RESPUESTAS GENERALES QUE PROPORCIONA EL INSTITUTO FEDERAL DE TELECOMUNICACIONES A LAS MANIFESTACIONES, OPINIONES, COMENTARIOS Y PROPUESTAS PRESENTADAS DURANTE LA CONSULTA PÚBLICA DEL “ANTEPROYECTO DE DISPOSICIÓN TÉCNICA IFT-011-2021: ESPECIFICACIONES TÉCNICAS DE LOS EQUIPOS TERMINALES MÓVILES. PARTE 3. SERVICIO DE RADIODIFUSIÓN CELULAR PARA LA NOTIFICACIÓN DE RIESGO O SITUACIONES DE EMERGENCIA”.

Figura 3 Configuración con simulador digital de radiocomunicaciones (la medición es radiada).

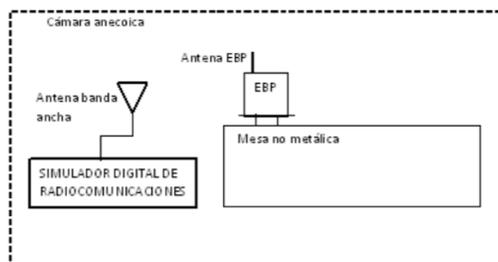
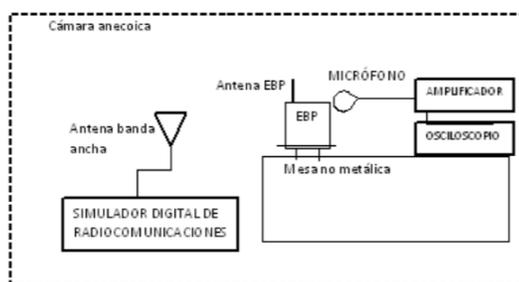
CANIETI sugirió sustituir las Figuras 3 y 3 bis por las siguientes:

Se considera, se ajustan las imágenes.
